**Avis de la mission régionale
d'autorité environnementale
Hauts-de-France
sur le projet de parc éolien de Blanc Pignon
sur la commune de Ribemont (02)
Étude d'impact du 13 avril 2023**

n°MRAe 2023-7188

AVIS n° 2023-7188 rendu le 17 juillet 2023 par délégation de
la mission régionale d'autorité environnementale Hauts-de-France

Carte de présentation du projet (Description du projet page 13)

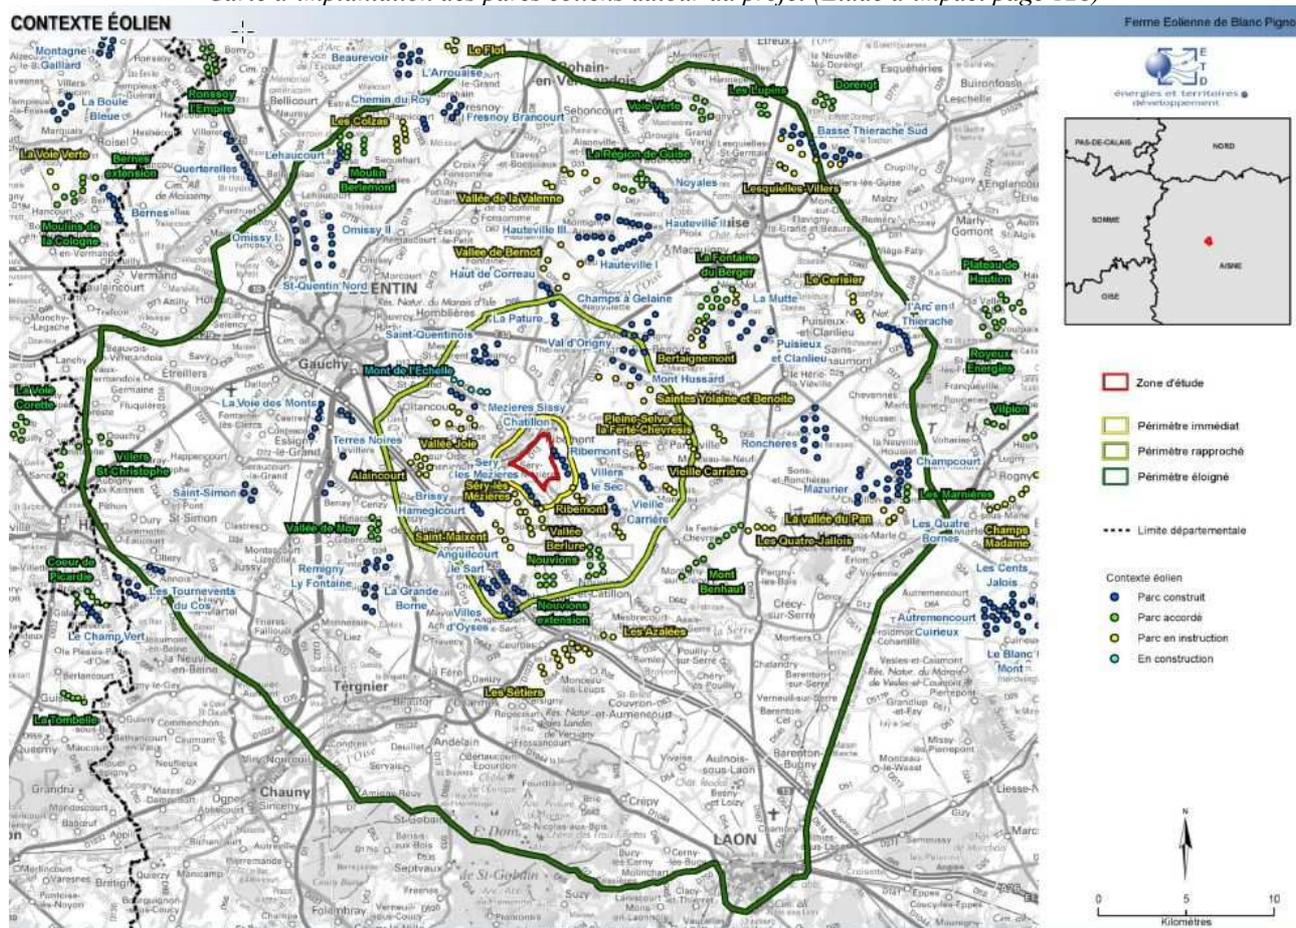
Le raccordement du parc éolien est un élément du projet dès lors qu'il est réalisé dans le but de permettre aux éoliennes de fonctionner, il doit être étudié.

L'autorité environnementale recommande, une fois le tracé définitif du raccordement connu, d'actualiser l'évaluation des impacts avec, le cas échéant, mise en œuvre de la séquence éviter, réduire, compenser, en particulier si des espaces à enjeu sont impactés par les travaux de raccordement et/ou si des créations de lignes aériennes sont nécessaires³.
